Oggetto: **risposte alle note del Consorzio C.I.V.E.T.A. del 17/04/2020 sulla Relazione Tecnica Generale allegata al PROGETTO DI ASSETTO DEFINITIVO DEL CORPO DELLA DISCARICA- Variante non sostanziale-aprile 2020 - redatto dalla Cupello Ambiente s.r.l..**

RISPOSTE ALLE NOTE

FOTO 8 DIREZIONE DI SCARICO SU STRADA CEMENTATA

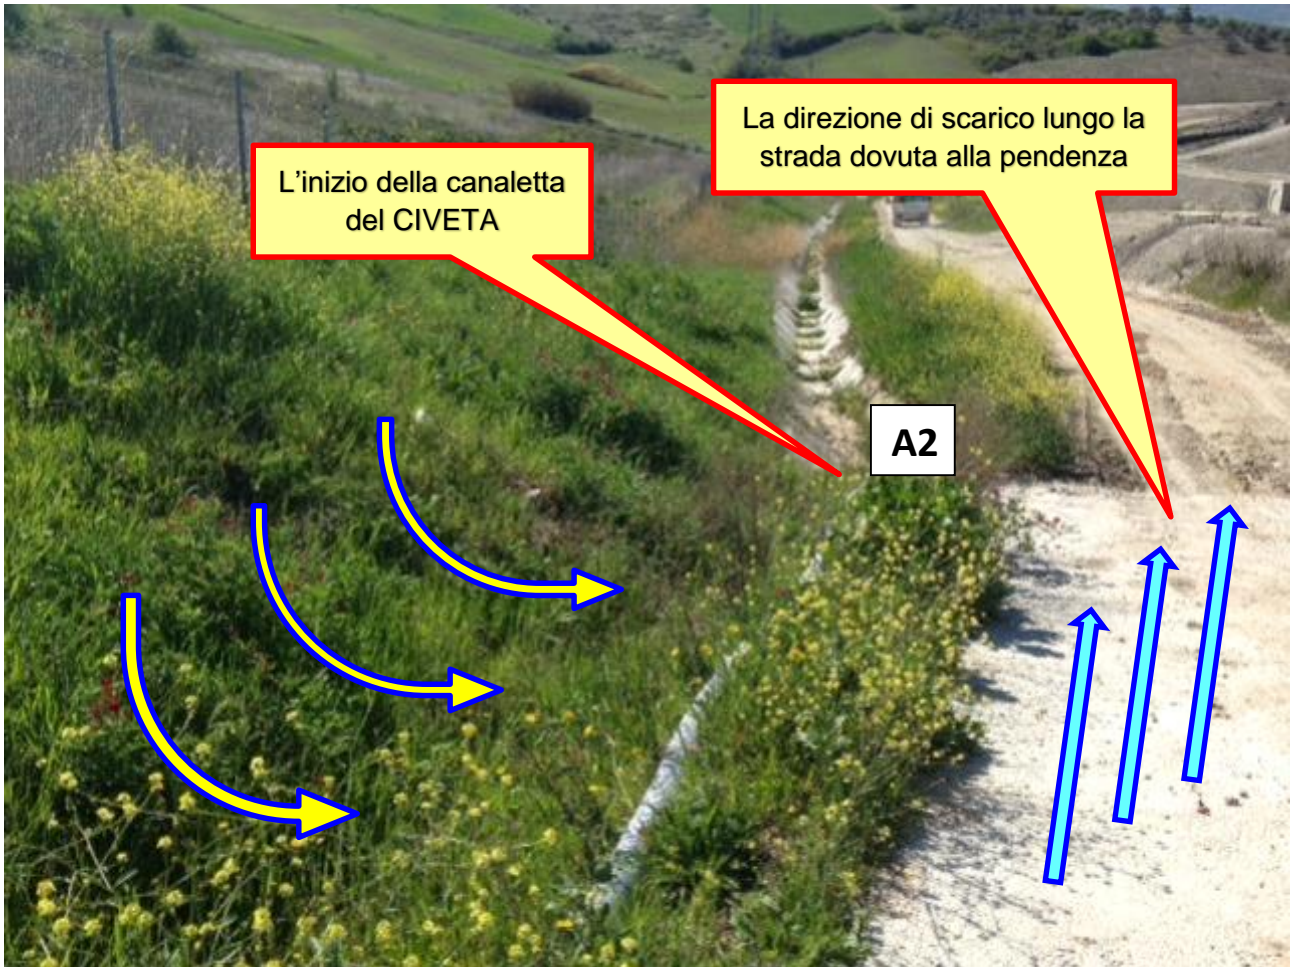
La trincea raccoglie le acque provenienti dal bacino imbrifero di monte e le convoglia su due rami distinti e opposti, di cui il primo confluisce in un pozzettone (**A1**), quello dietro il traliccio Enel, da cui tramite un tubo interrato arriva alla canaletta del C.I.V.E.T.A. nel punto (**A2**) (**Foto 5, 6, 7 e schemi di confronto**), mentre il secondo scarica sempre in un altro pozzetto (**A3**) dove confluiscono anche altre acque raccolte con una canaletta superficiale e scarica liberamente lontano dal bacino di scarico (**Tavola 1**).

TAVOLA 1 STRALCIO PROGETTO DELUCCHI

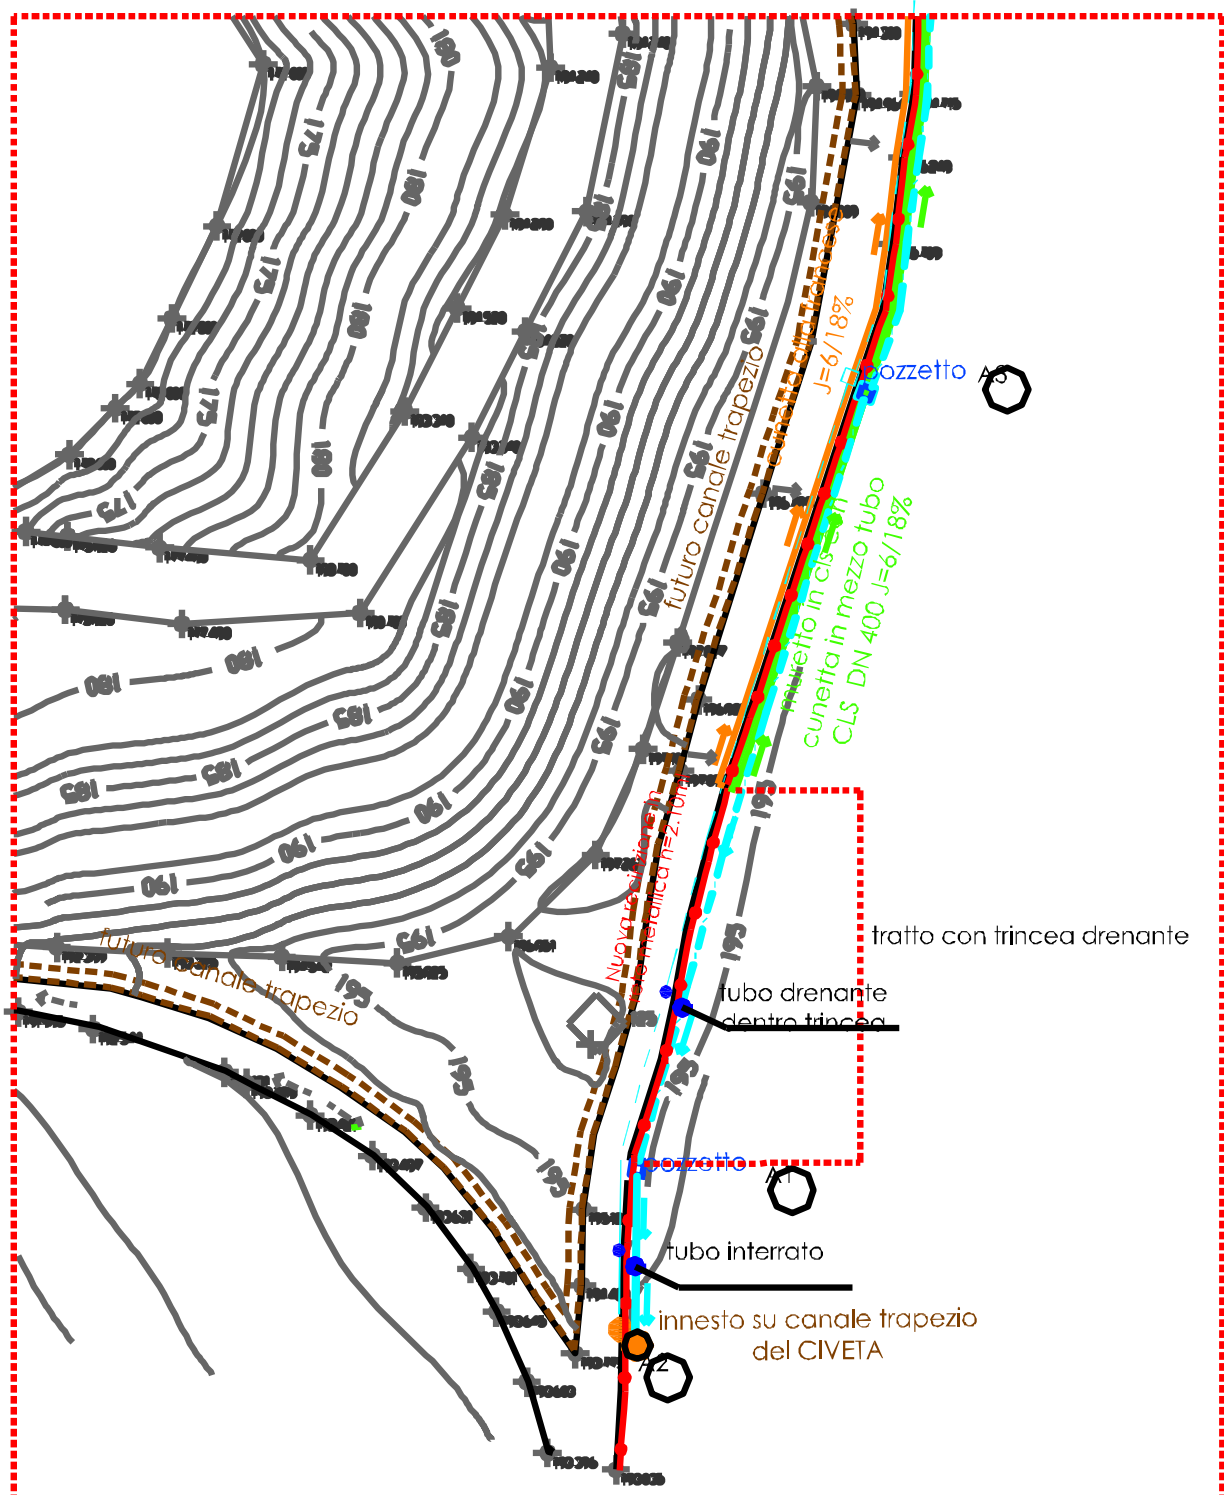
A smentire completamente quanto detto c'è il progetto esecutivo approvato in AIA 2017, in cui nella Tavola 5 sono riportati tutti i particolari esecutivi relativi alla regimazione delle acque meteoriche.

Invece è certo che la trincea drenante realizzata a monte della recinzione (**Foto 1,2,3, 4 e Tav. 1**) abbinata ad un anello di strada realizzato in cls ad essa annesso ha scongiurato completamente la possibilità di infiltrazione dell'acqua, proveniente dal bacino di superiore, sulla sponda della discarica a maggior pendenza e sviluppo lineare.

TAVOLA 2 – PROGETTO DEFINITIVO CIVETA

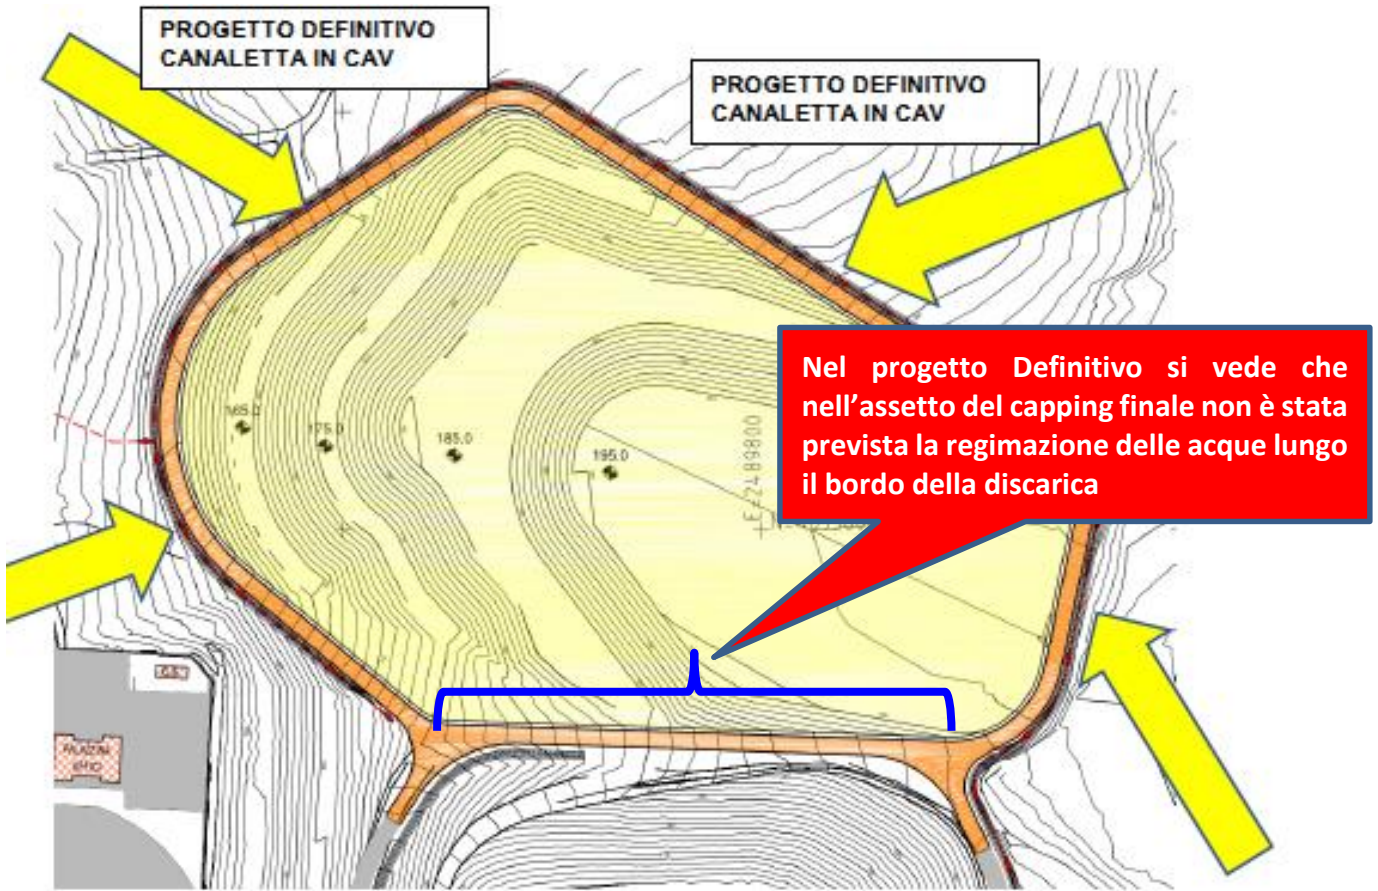
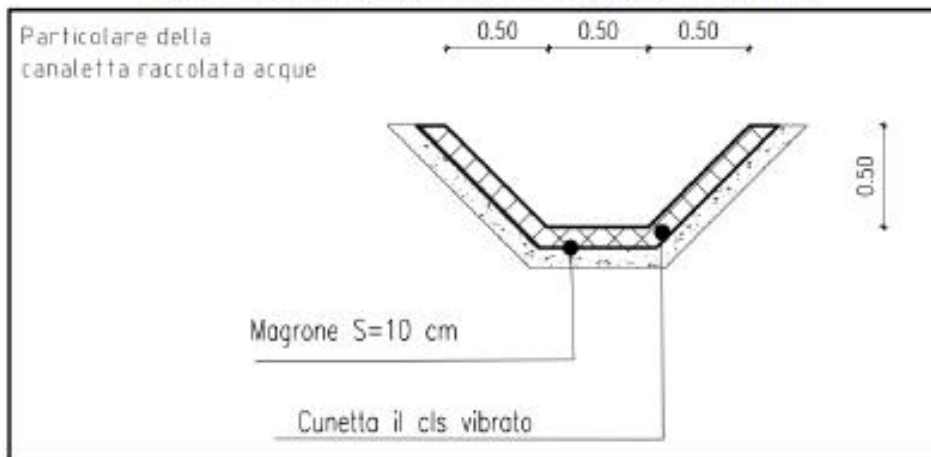
In sostanza si osserva che siccome il C.I.V.E.T.A. nel suo Progetto Definitivo non l’ha fatto, tra l’altro non risulta nemmeno nella planimetria in cui c’è l’assetto con il capping finale (**Tavola 2**), lo poteva fare la Cupello Ambiente s.r.l. così forse non ci sarebbe stato lo smottamento. Magari tale opportunità non valutata in sede di allestimento del progetto Definitivo poteva essere richiesta in sede di gara macol senno di poi.....

IL PROGETTO DEFINITIVO PREVEDEVA LA PRESENZA DI UNA CANALETTA DI MONTE E LATERALE RACCORDATA DA UNA PARTE ALLA RETE CONSORTILE ESISTENTE E DALL'ALTRA LUNGO IL BORDO DELLA DISCARICA DA MONTE A VALLE

REGIMAZIONE ACQUE - LA PLANIMETRIA DEL CIVETA

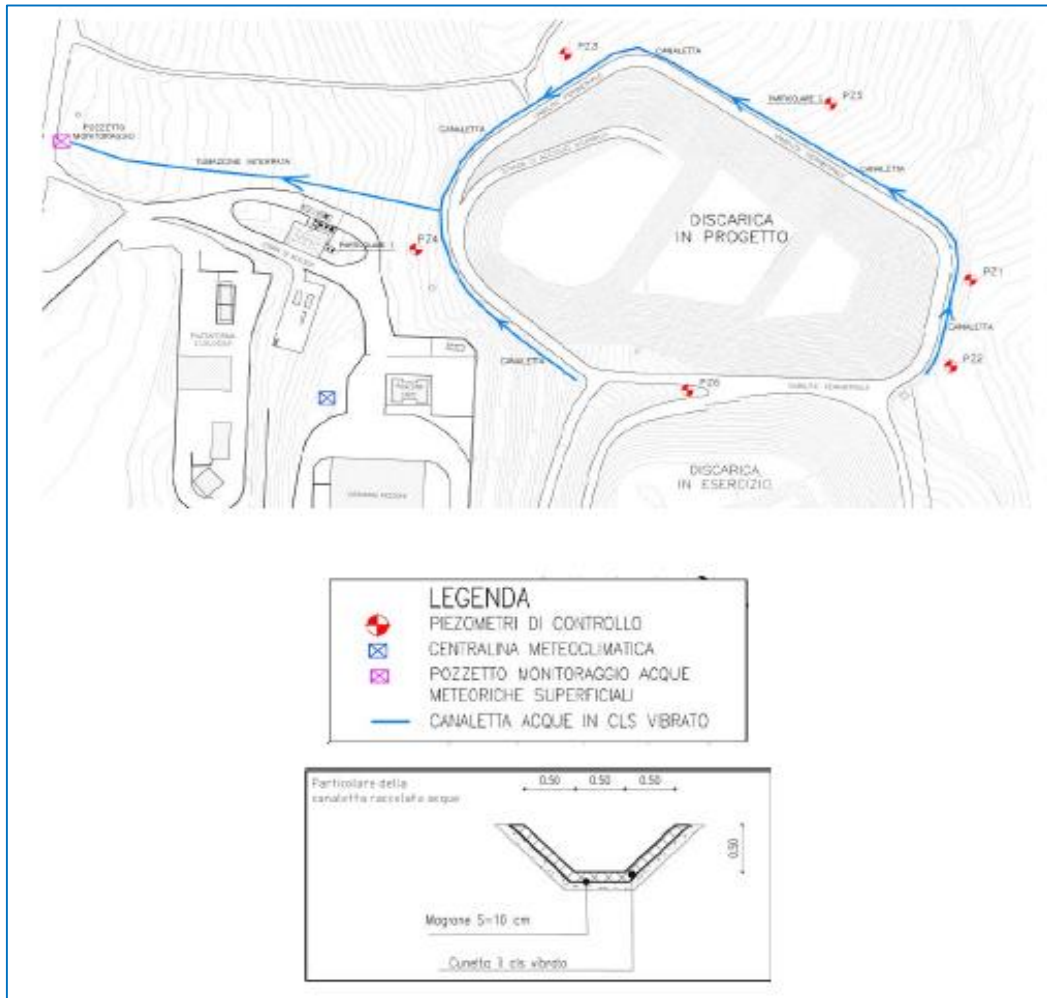
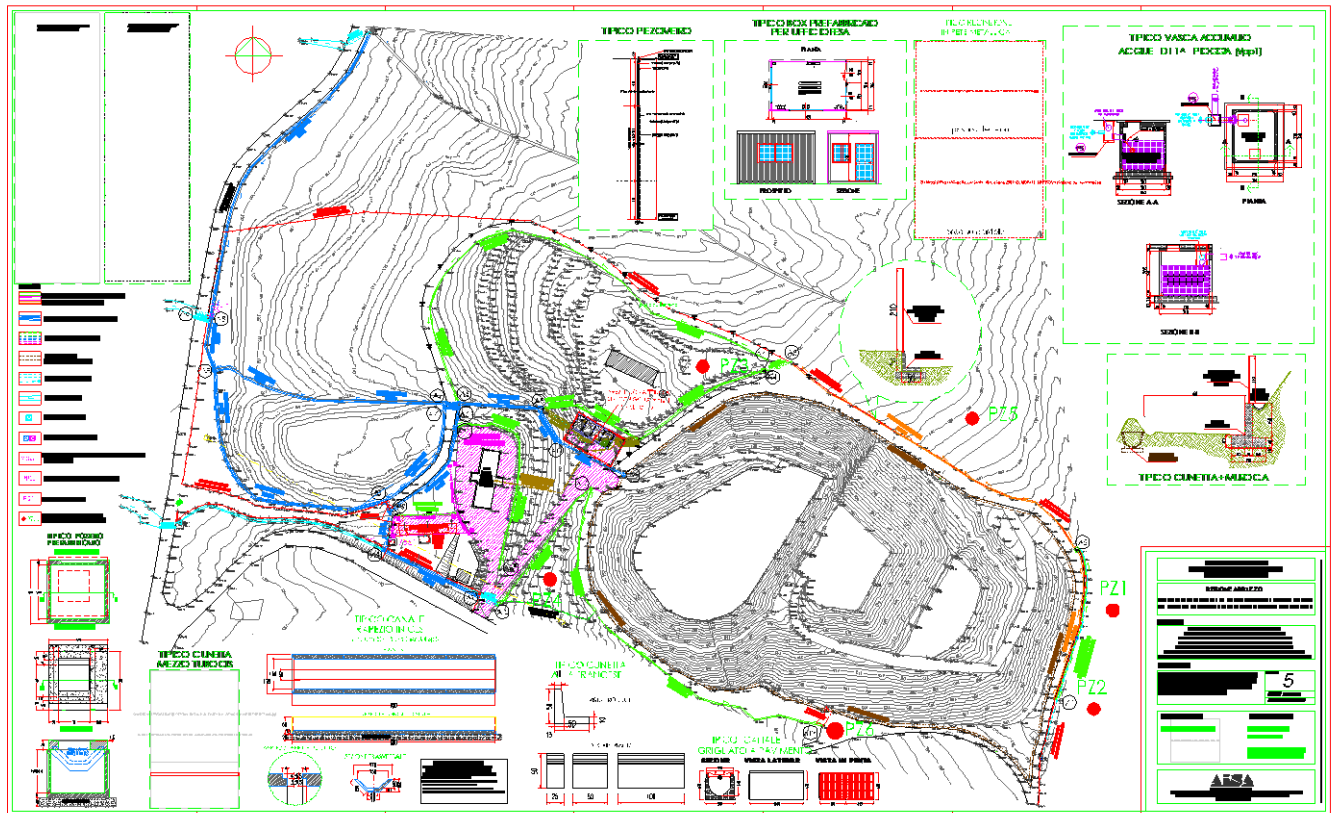
Comunque basta confrontare i due progetti per rendersi conto di come stanno le cose (**vedi planimetrie allegate**).

Sempre per chiarezza nella Tavola del Progetto di regimazione delle acque, approvato in AIA 2017, si nota che l'ing. Delucchi ha proposto un futuro canale trapezoidale proprio per raccogliere le acque al confine tra le due discariche, necessario ovviamente in fase post chiusura dell'impianto per regimare le acque provenienti dal bacino costituito dall'intero corpo sommità della discarica.
